# ÚZEMNÍ PLÁN MĚSTA BRNA

Textová část odůvodnění Příloha č. 5  
kapitola 19

## VYHODNOCENÍ PŘIPOMÍNEK

**b) Veřejná projednání Návrhu ÚPmB z roku 2020 (červen)**

- snímek z kat. mapy – 1xA3

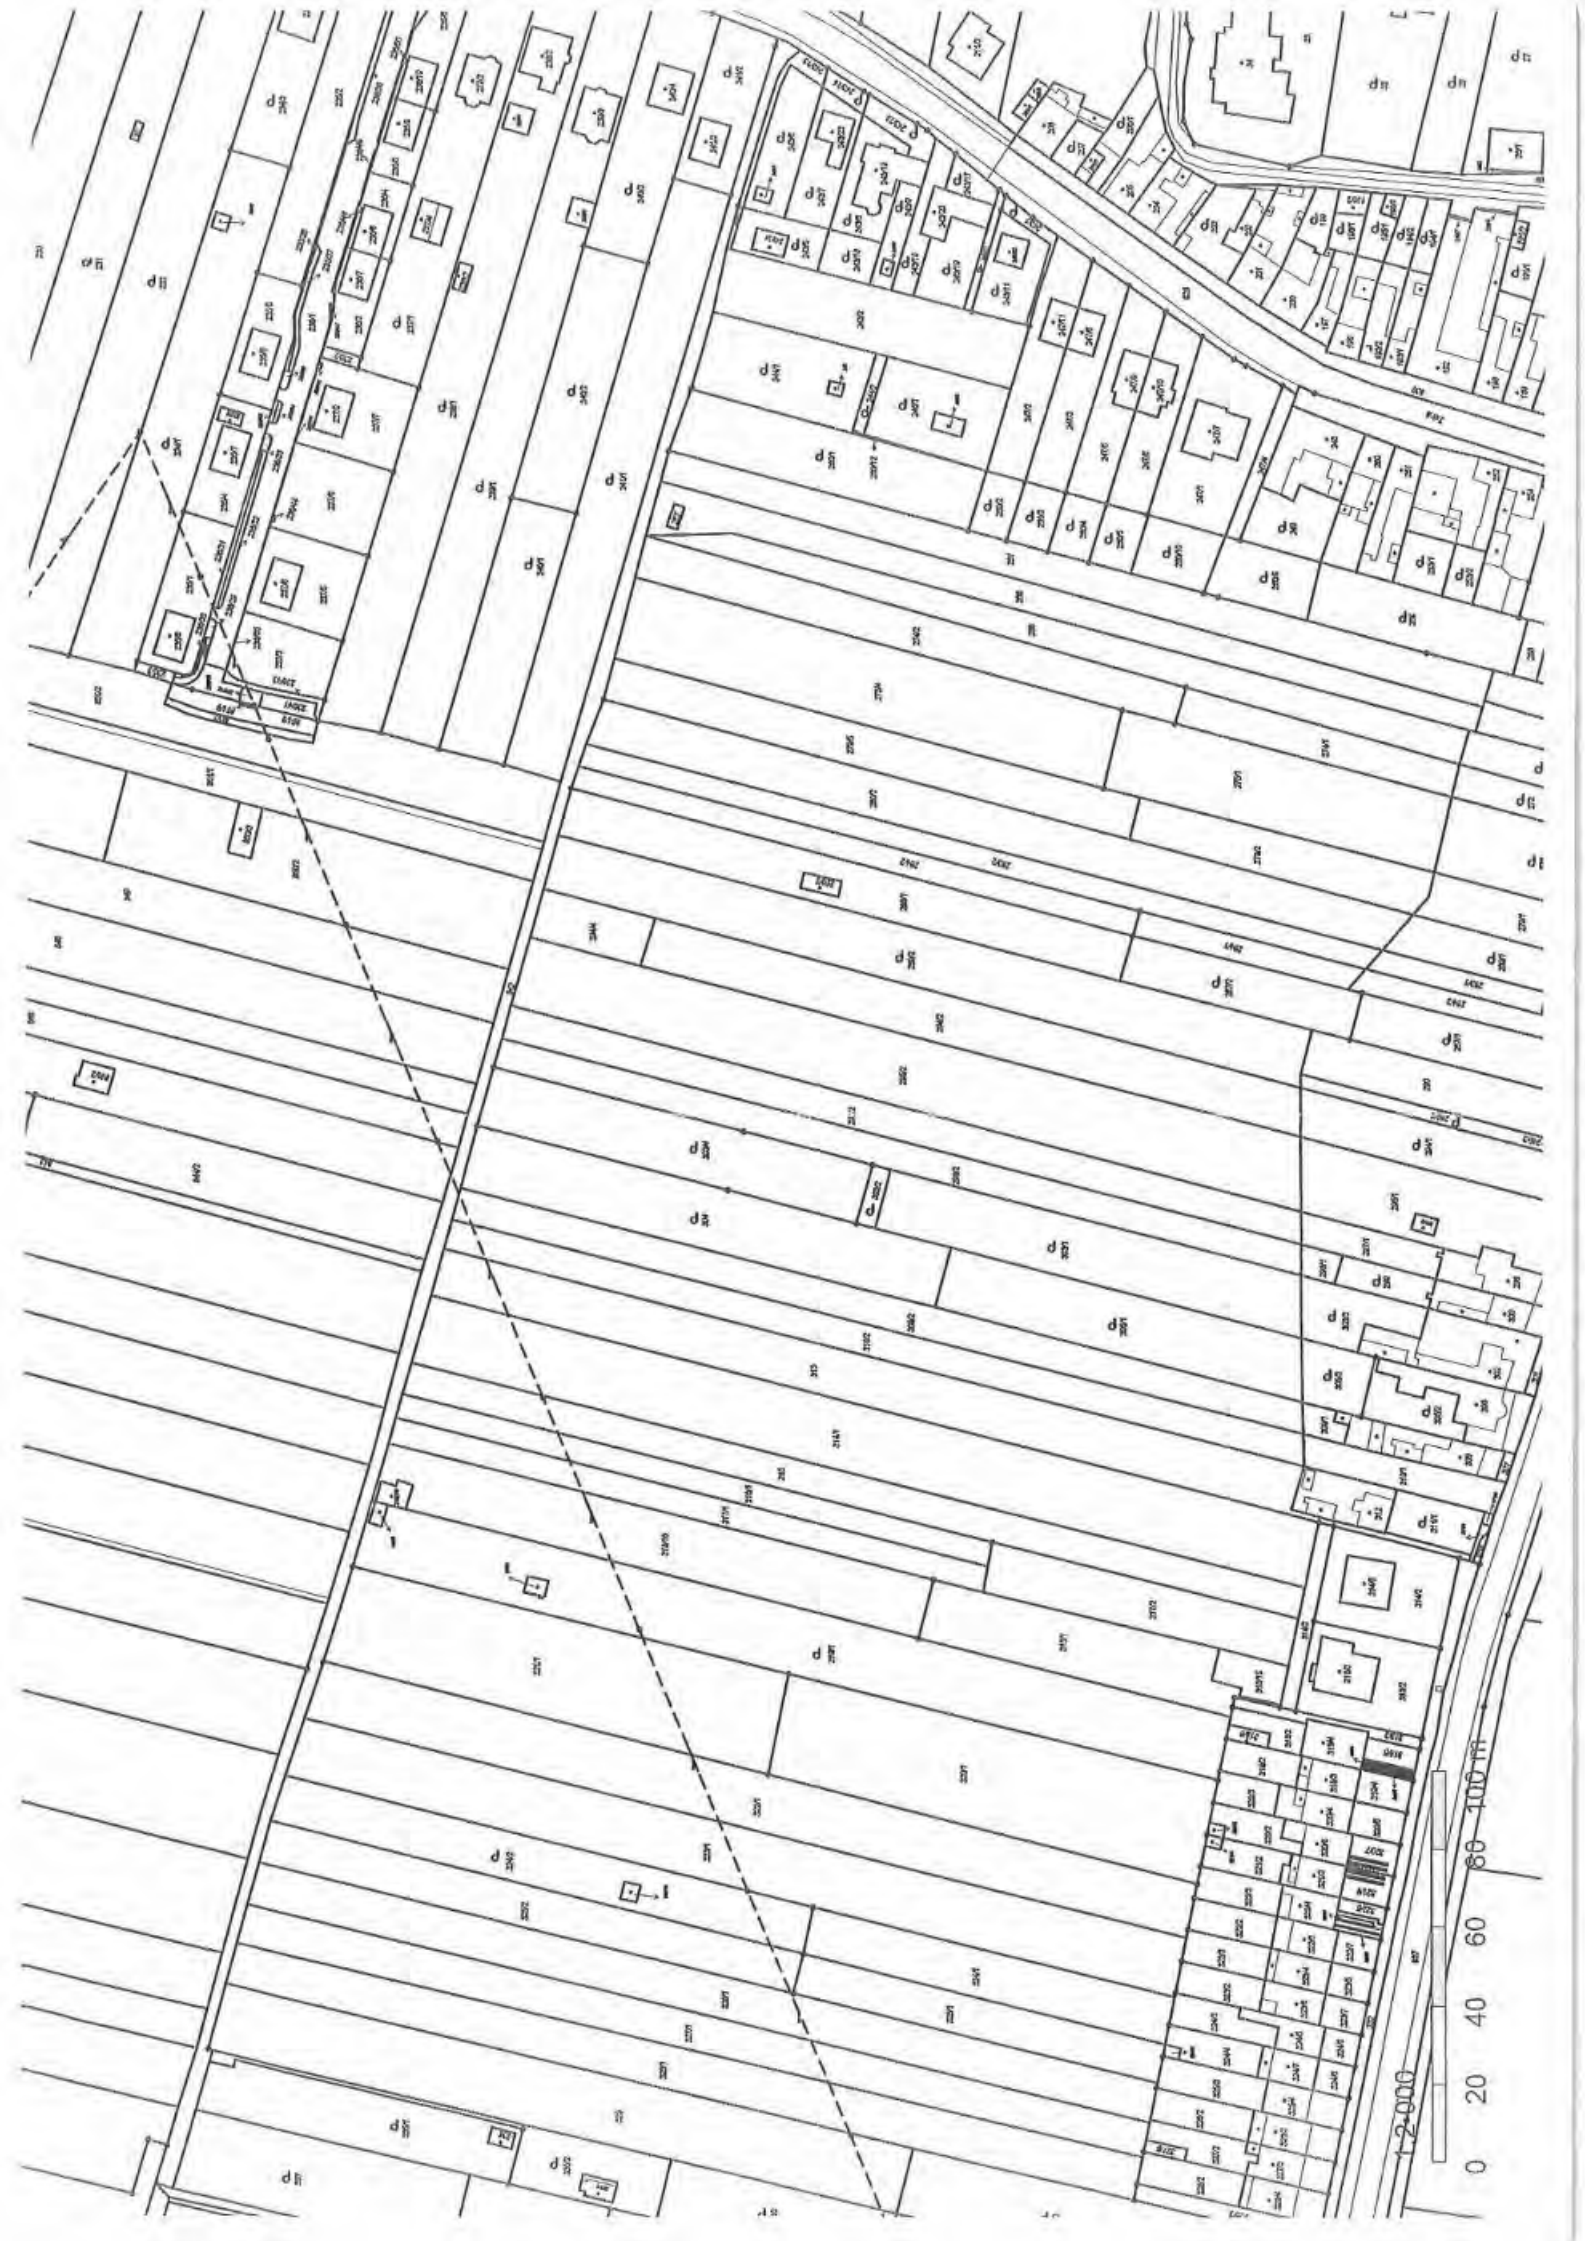
Současně by tímto zásahem došlo k zásadnímu omezení vsaku vod do půdy a tím jejímu dalšímu a trvalému znehodnocení.

**Zásadně nesouhlasím, aby části výše označených pozemků byly zařazeny do plochy změn – plocha veřejného prostranství, žádám, aby celé výše označené pozemky v celé jejich výměře a v celém jejich rozsahu byly zařazeny do ploch změn – plochy pro bydlení B/r2. Požaduji, aby byla provedena požadovaná změna, a to jak v části textové, tak části grafické.**

- snímek z kat. mapy – 1x A3

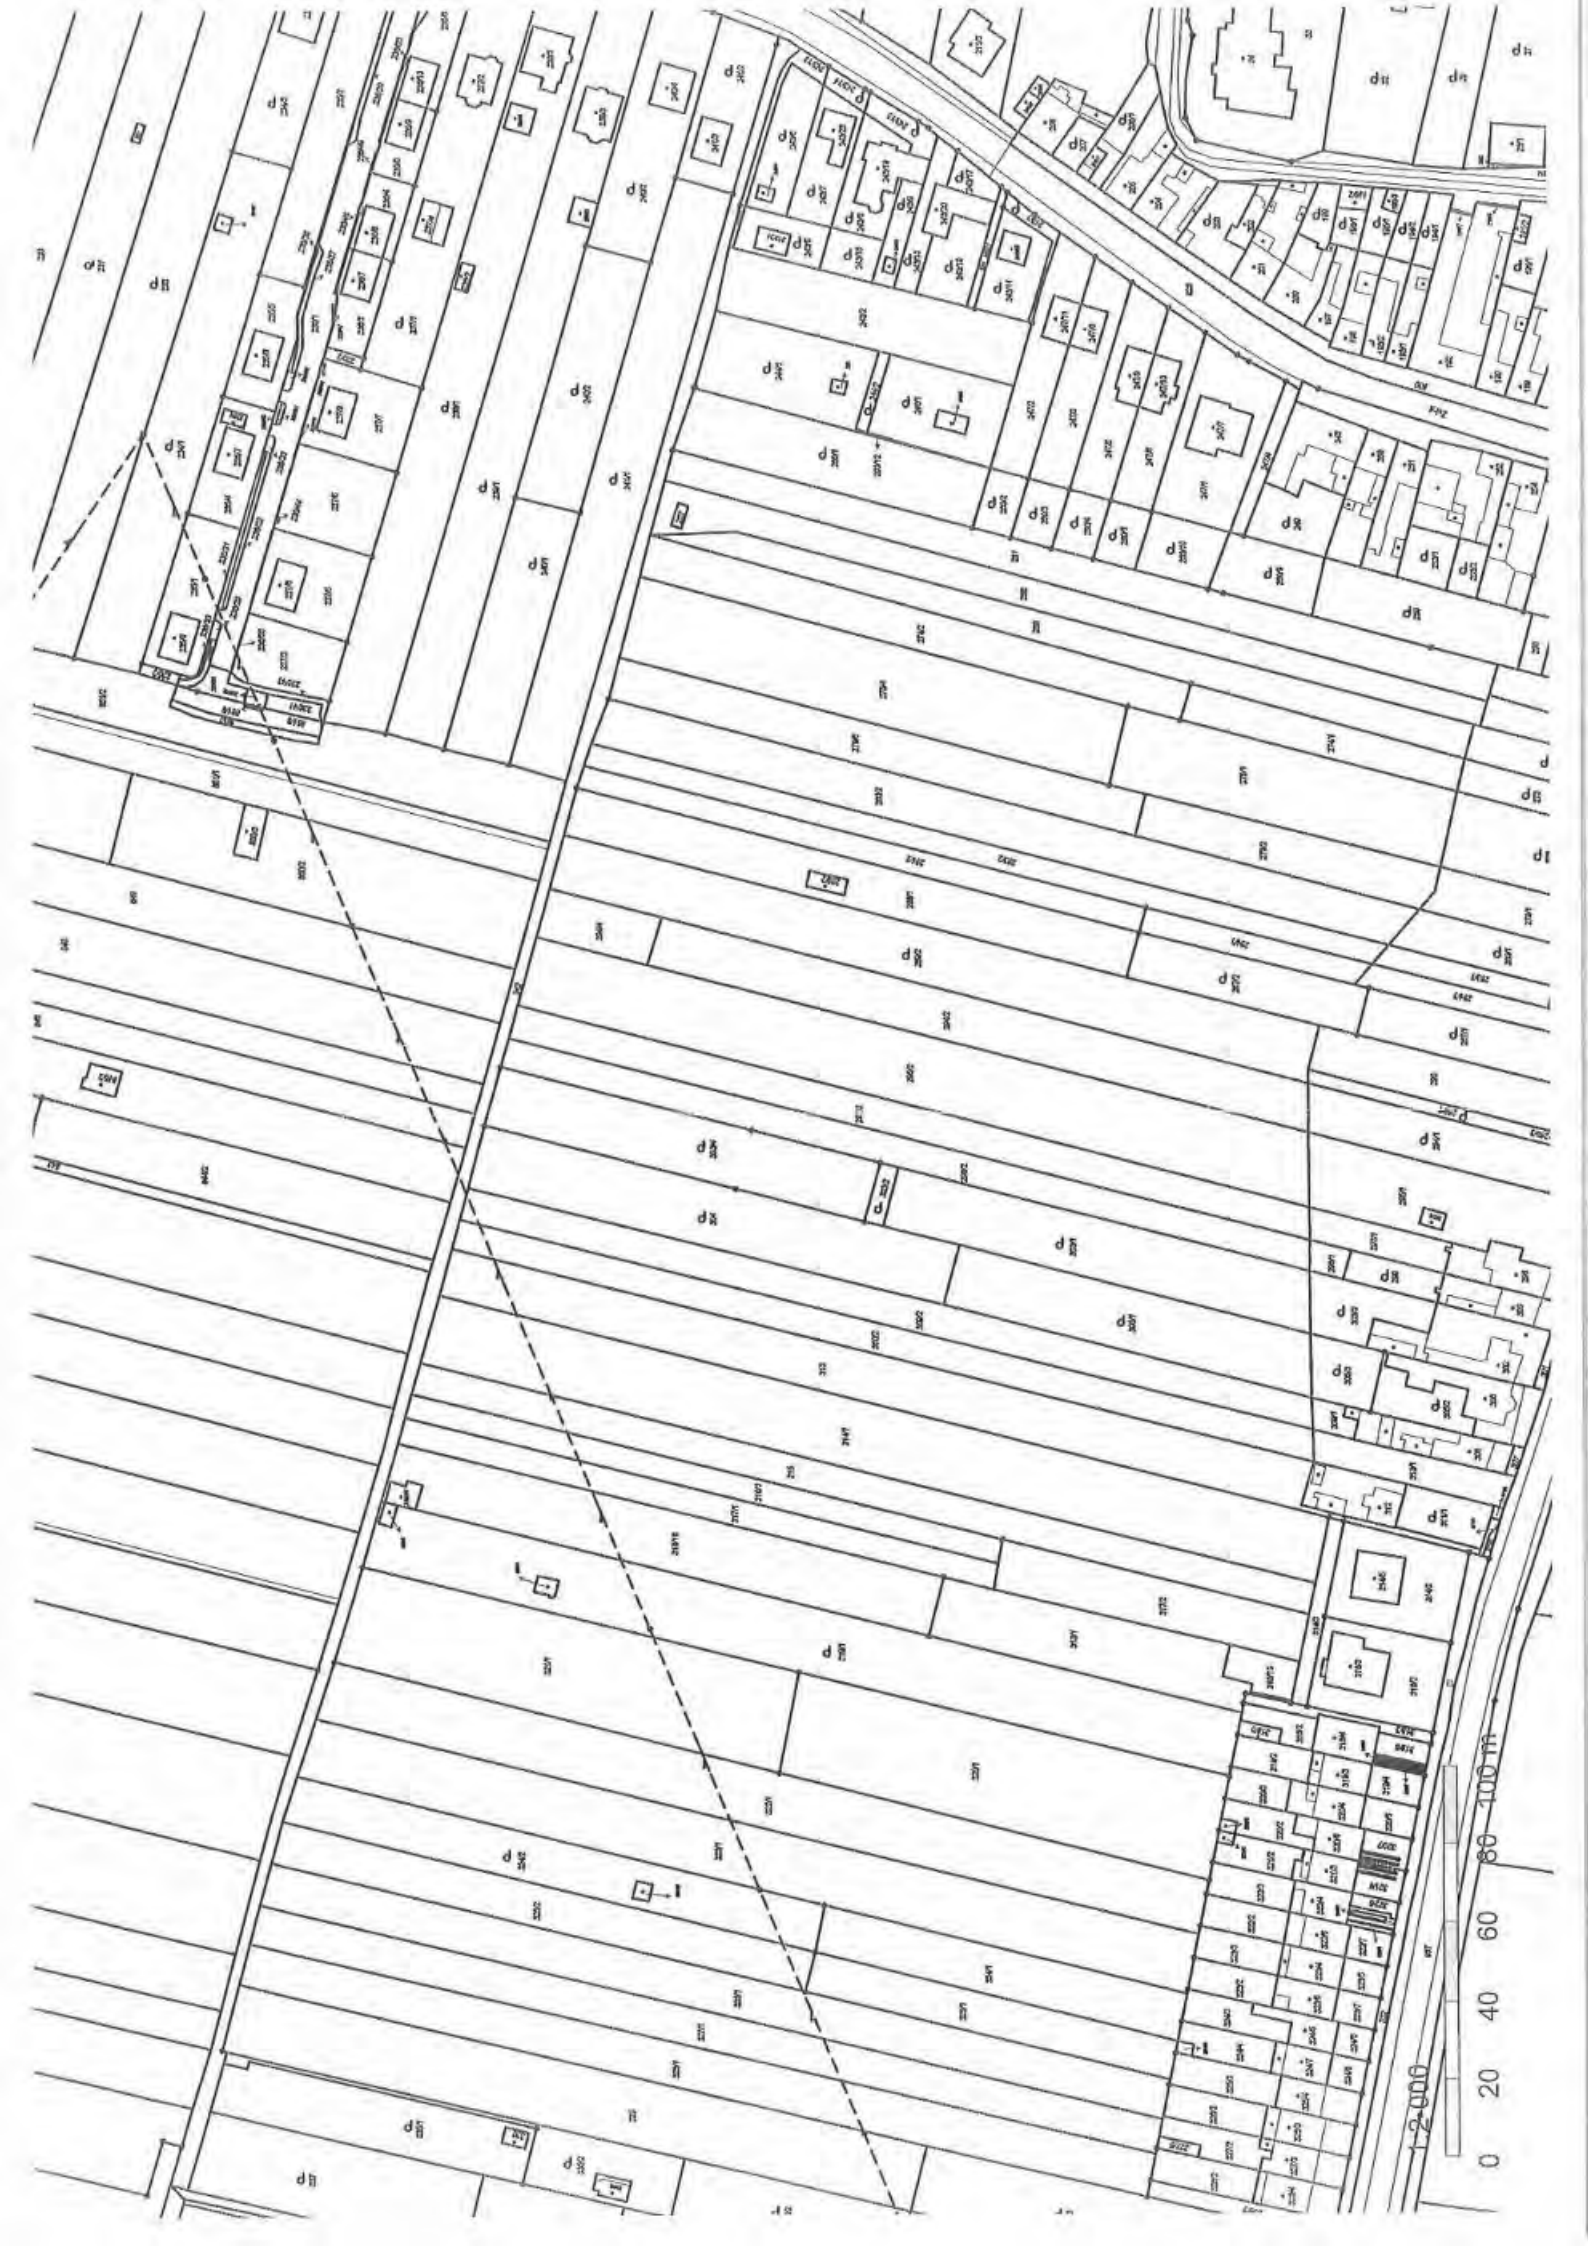
**Zásadně nesouhlasím, aby části výše označených pozemků byly zařazeny do plochy změn – plocha veřejného prostranství, žádám, aby celé výše označené pozemky v celé jejich výměře a v celém jejich rozsahu byly zařazeny do ploch změn – plochy pro bydlení B/r2. Požaduji, aby byla provedena požadovaná změna, a to jak v části textové, tak části grafické.**
